Resposta aos esclarecimentos prestados pela SUPRAM no documento: PARECER EQUIPE SUPRAM- TMAP EM RESPOSTA A PEDIDO DE VISTA – LICENCIAMENTO AMBIENTAL FAZENDA LAGOA DA CAPA MATRÍCULA 14877 frente ao parecer de pedido de vista apresentado em 14 de dezembro de 2016 à SUPRAM TM/AP.

EMPREENDIRMENTO: Fazenda Lagoa da Capa - Matrícula 14877 **CPF/CNPJ:** 196.443.026-72

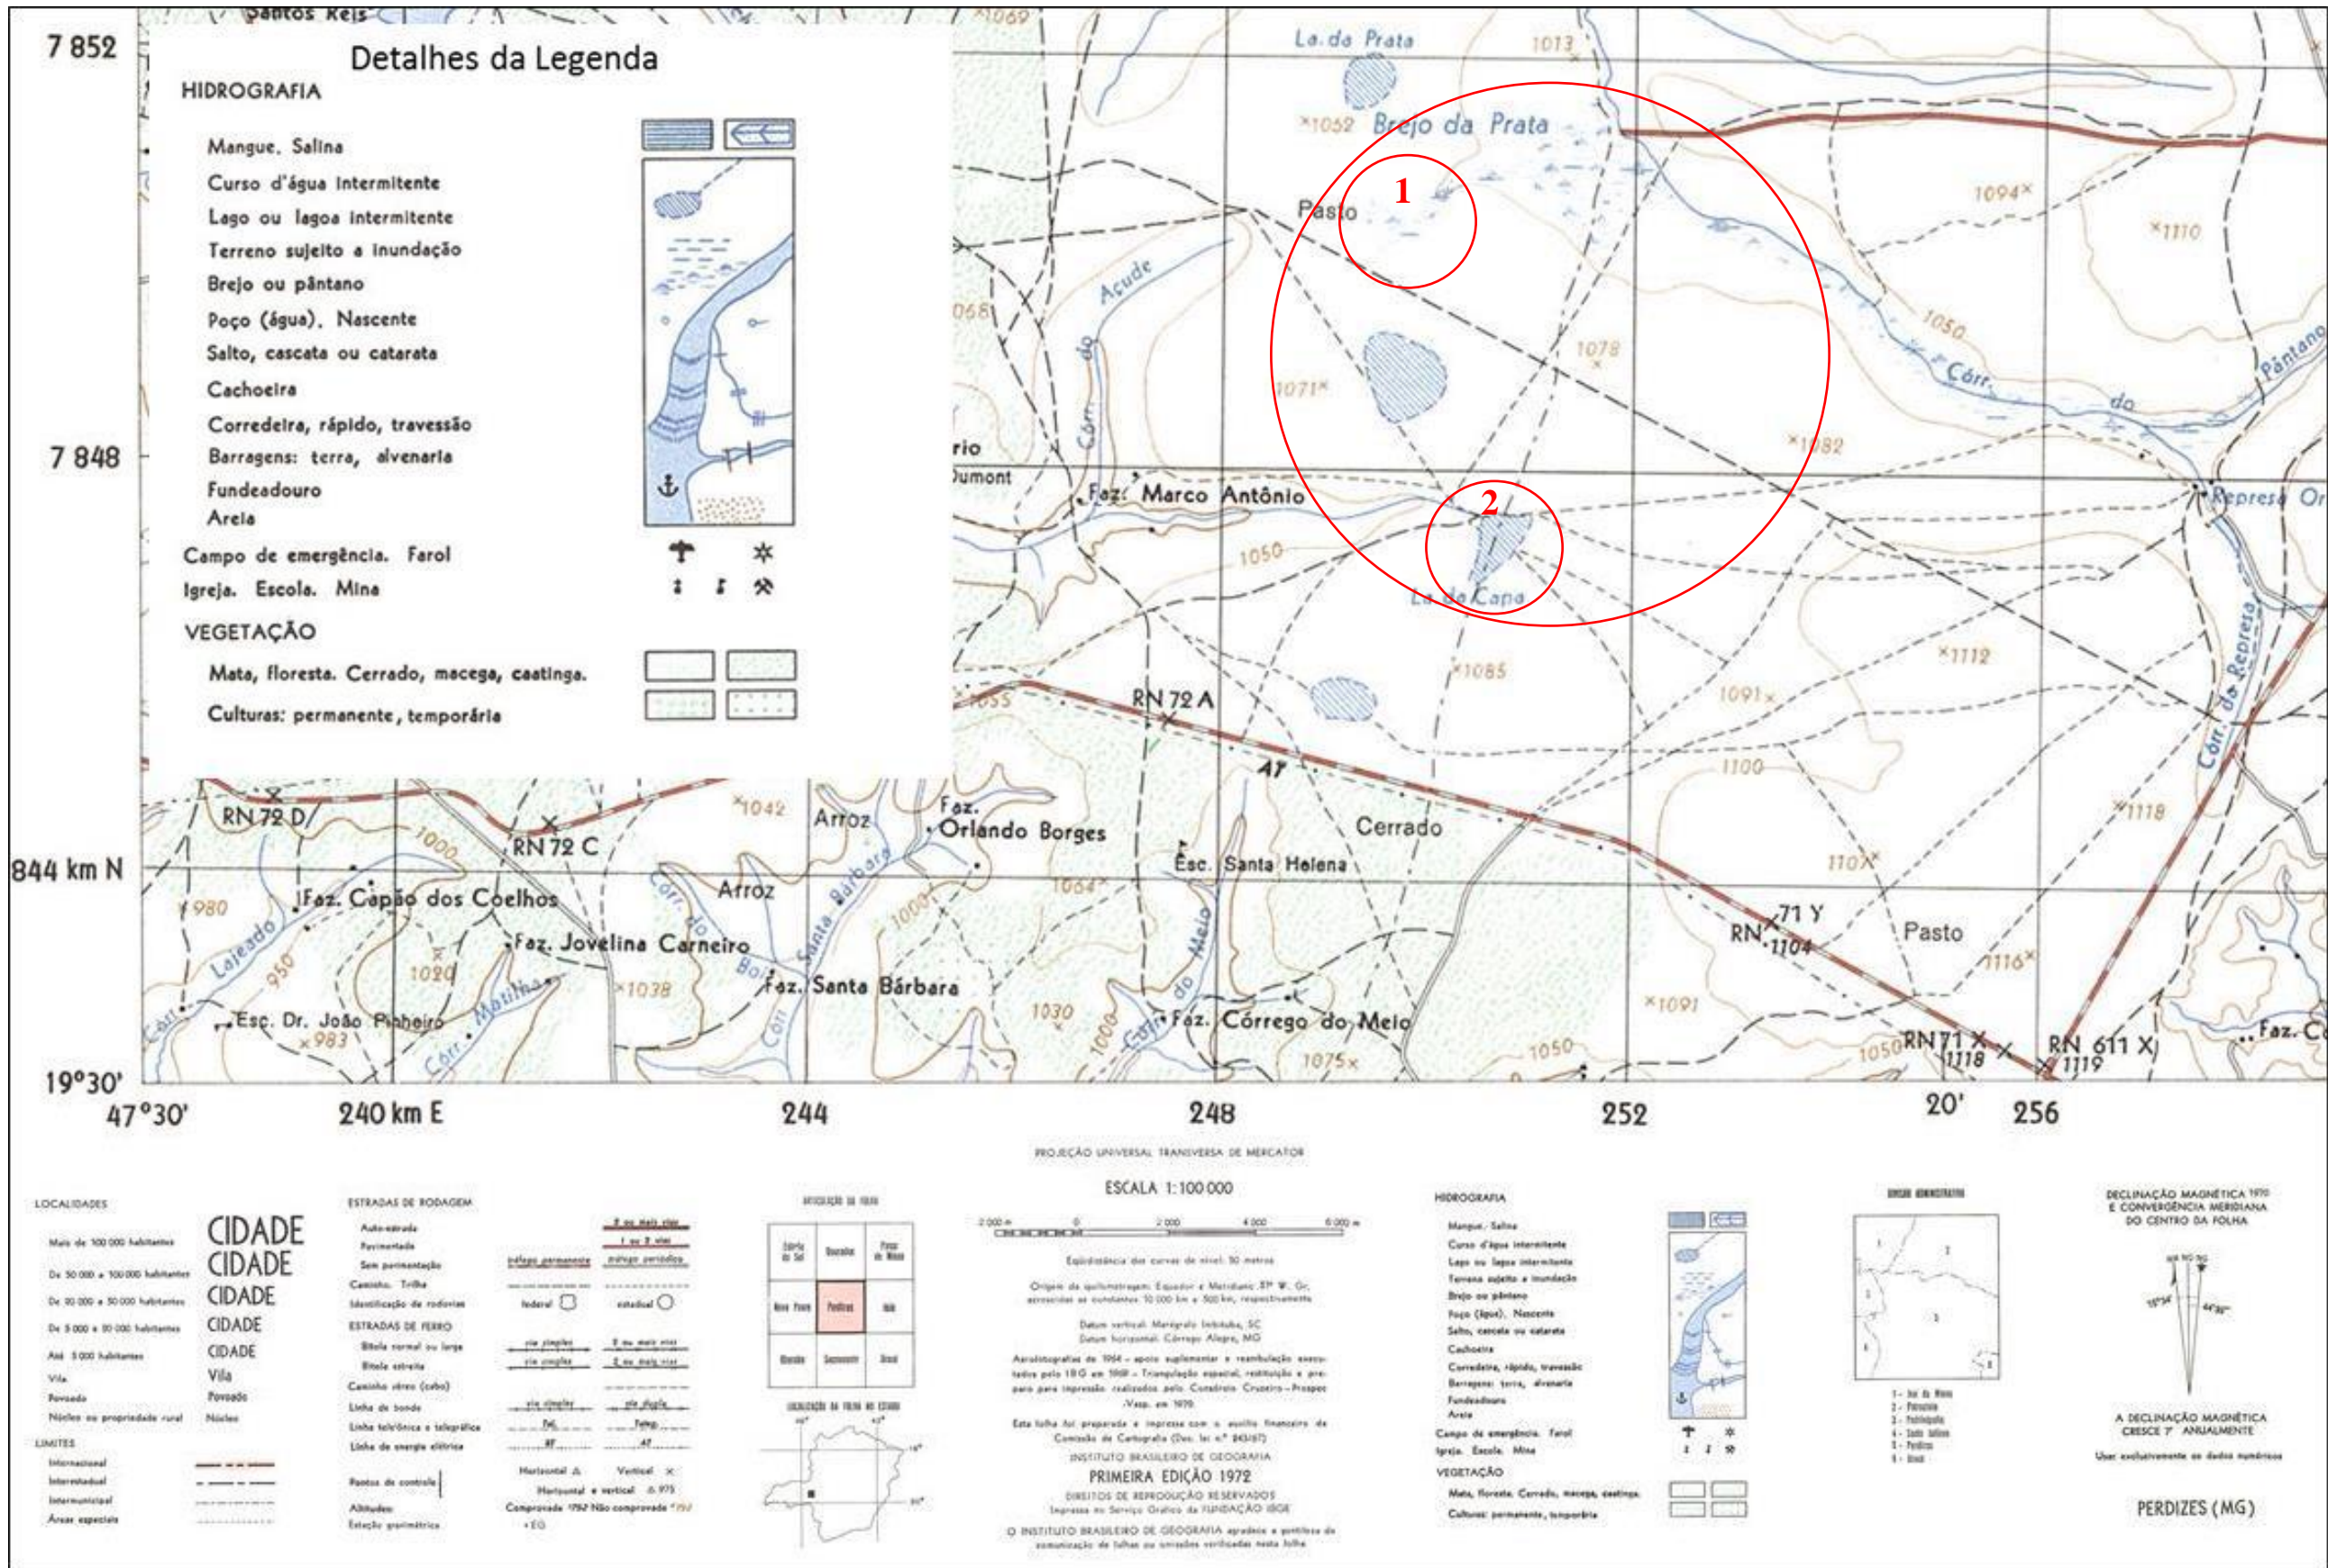
Situação 1 –

A área de relevo deprimido em forma de círculo ovalado foi registrada , em 1972, como “*terreno sujeito a inundação*” conforme legenda da carta topográfica na (escala de 1:100.000), ou seja, área que fica sob condição de saturação hídrica durante, pelo menos, seis meses a cada ano; o período predominantemente chuvoso de outubro a março.

A imagem do ano de 2002 mostra a presença de feições geomorfológicas peculiares denominadas regionalmente de covoais. Os covoais, também chamados de campos de murundus, são caracterizados pela presença de morrotes isolados sobre os quais se desenvolve a vegetação típica de ambiente de cerrado e; enquanto os espaços intercalares são ocupados por formações gramíneo-lenhosas típicas dos campos cerrados.

Entretanto, a imagem datada do ano de 2016 mostra este covoal completamente destruído, com a presença de canais artificiais destinados à drenagem do solo, com o conseqüente rompimento da camada impermeável e rebaixamento do lençol freático. Isso impede a formação da fase lacustre deste ecossistema, além da evidente destruição dos

morrotes que caracterizam a morfologia do terreno dos covoais. Este fato pode ser constatado no detalhe da referida imagem.

O pior: a vegetação atual apresenta-se com gramíneas invasoras, arbustos residuais e soqueiras de cana-de-açúcar; cultura esta predominante na fazenda em pauta.

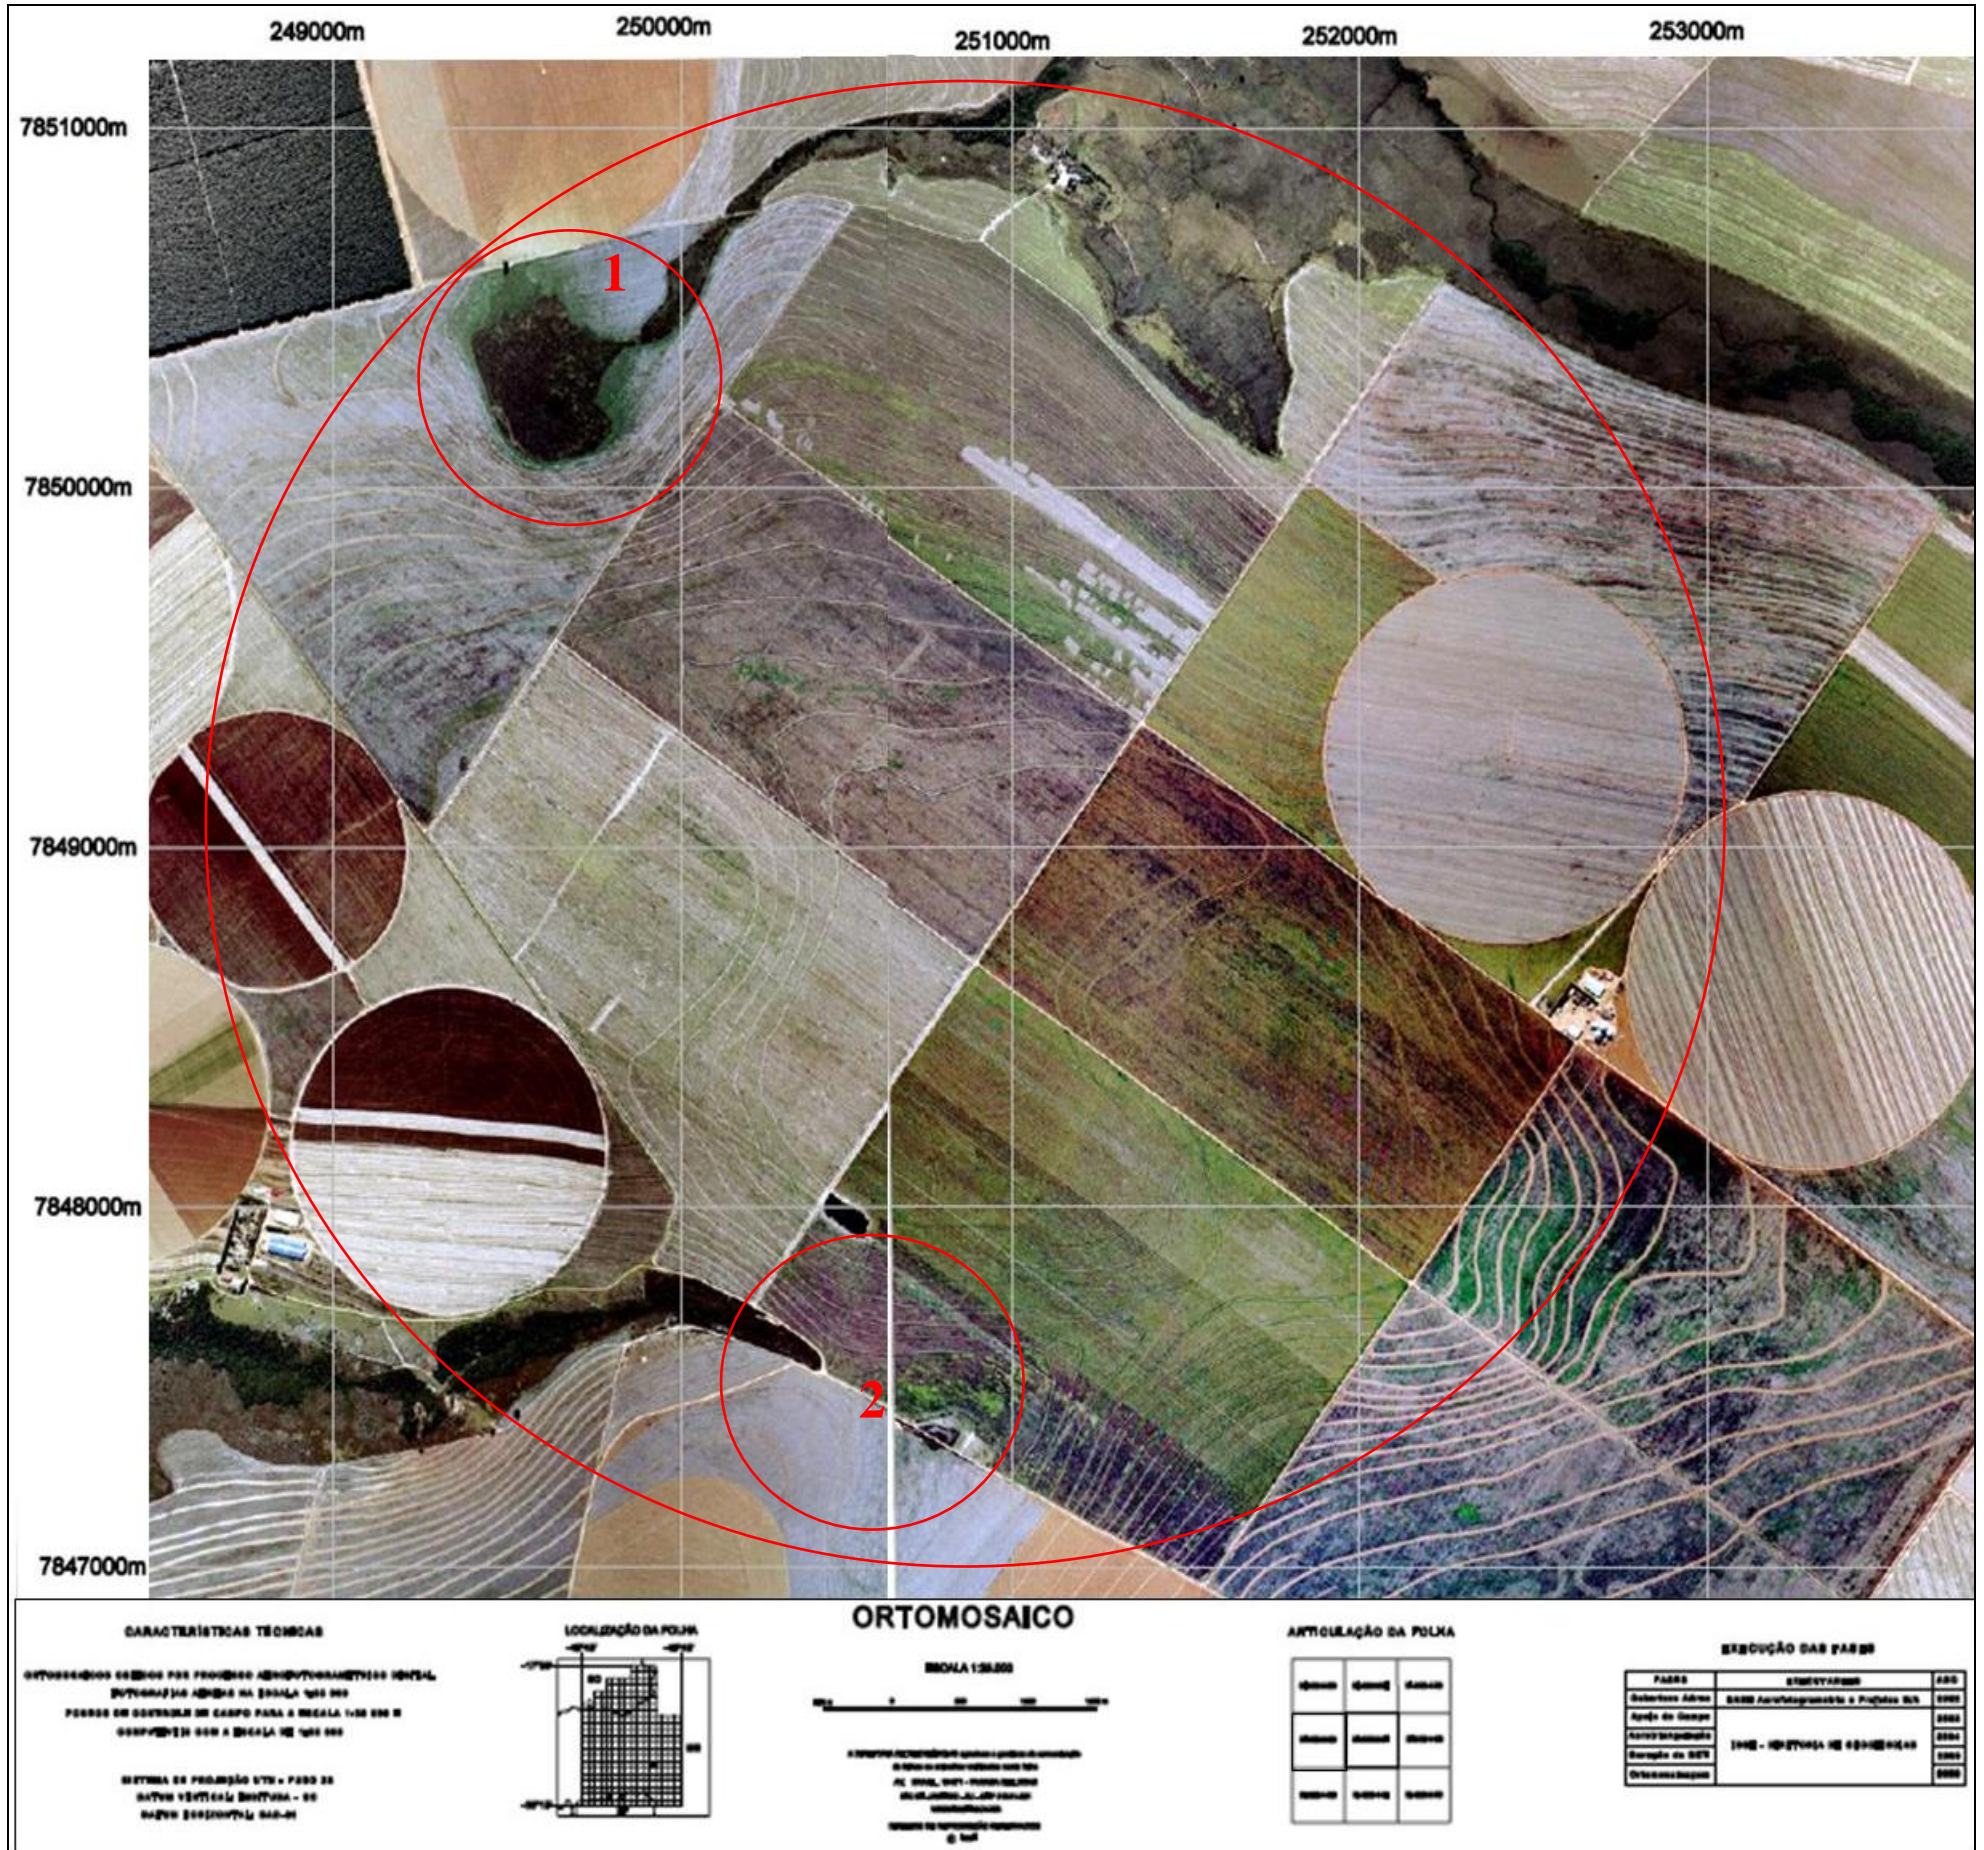
A carta topográfica do IBGE, do ano de 1972, mostra na coordenada de Latitude 19°27'11,12"S e Longitude 47°22'26,62"W a Lagoa da Capa; feição geográfica que dá nome ao empreendimento ora em processo de licenciamento.

As imagens da ortofoto (2002) e do Google Earth (2016) mostram apenas resquícios da presença da referida lagoa, tal o elevado grau de intensidade da agressão ambiental provocada pelo empreendedor agrícola.

Mesmo assim, um olhar mais demorado e detalhado nas referidas imagens revela a traços da eliminada lagoa que abastecia a nascente existente um pouco mais à jusante. As curvas de nível construídas no terreno pelo próprio empreendedor rural revela do desenho da páleo lagoa da Capa, atualmente quase que totalmente ocupada pela cana-de-açúcar.

As imagens apresentadas pela SUPRAM nas suas justificativas dizem respeito ao vale formado pelo córrego decorrente da nascente situada logo a jusante da extinta lagoa da Capa que, infelizmente, agora existe apenas no nome do empreendimento.

Foto 1. Aviso fixado nos guichês de atendimento da SUPRAM TM/AP.

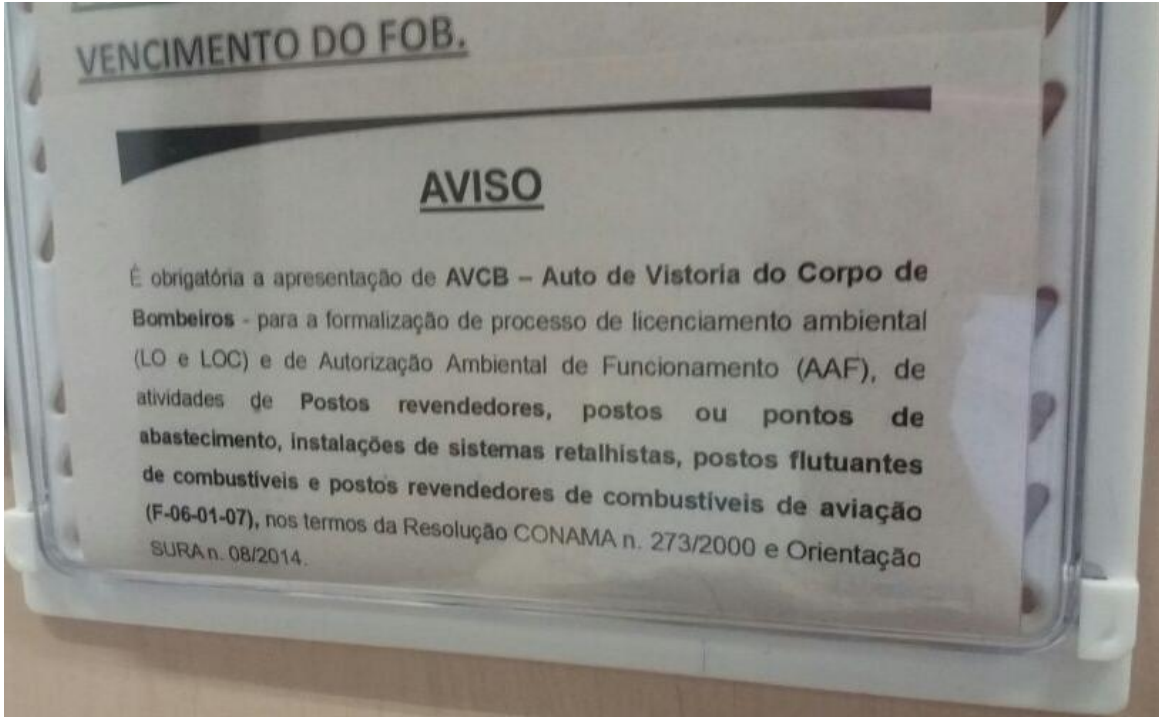
Questionamos ainda a SUPRAM no sentido de esclarecer o aviso exposto nos guichês de atendimento (Foto 1), na medida em que o empreendedor responsável pela atividade em questão, em decorrência da mesma exigir AAF de acordo com a DN 74/04, deveria, de acordo com o aviso apresentar o AVCB para formalização do processo. A DN que classifica os empreendimentos e orienta o licenciamento não especifica diferenças neste tipo de atividade, no sentido de que o licenciamento da atividade não é somente exigido para empreendimento que especificamente apenas armazenam e revendem

combustíveis, mas sim todos aqueles empreendimentos que tenham em suas atividades o armazenamento e o abastecimento de combustíveis.
